## SERVICE INFO – INA 0192

# Πιο αθόρυβος κινητήρας

**Αντικαθιστώντας μια άκαμπτη τροχαλία ιμάντα με μια τροχαλία δυναμό με κασάνια**

Κατασκευαστής:	Ford
Μοντέλα:	Ranger
Έτος κατασκευής:	από 2011
Κινητήρες:	2.2 D, 3.2 D
Κωδικός ανταλλακτικού:	535 0128 10

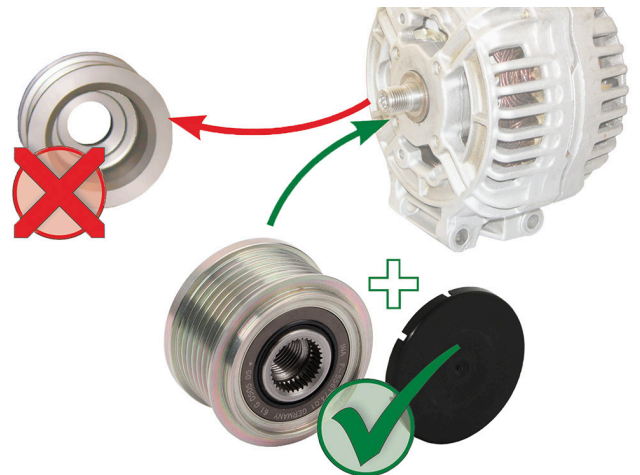
Στα συγκεκριμένα οχήματα, η μη ομαλή λειτουργία του κινητήρα μπορεί να προκαλέσει ζημιά στο σύστημα μετάδοσης κίνησης με εξωτερικό ιμάντα. Αυτό οφείλεται συνήθως στη συμπαγή τροχαλία στο δυναμό. Επομένως, σε κάθε επίσκεψη στο συνεργείο θα πρέπει να ελέγχεται εάν το δυναμό έχει ήδη μετατραπεί.

Ο κατασκευαστής του οχήματος αναβαθμίζει ήδη τα δυναμό από συμπαγή τροχαλία σε τροχαλία δυναμό με κασάνια.

Εάν η συμπαγής τροχαλία εξακολουθεί να είναι τοποθετημένη, θα πρέπει να αντικαθίσταται από την τροχαλία δυναμό με κασάνια 535 0128 10. Επιπροσθέτως, όλα τα εξαρτήματα του συστήματος μετάδοσης κίνησης με εξωτερικό ιμάντα πρέπει να ελέγχονται, ώστε να διασφαλίζεται ότι λειτουργούν σωστά και να αντικαθίστανται, εφόσον απαιτείται.
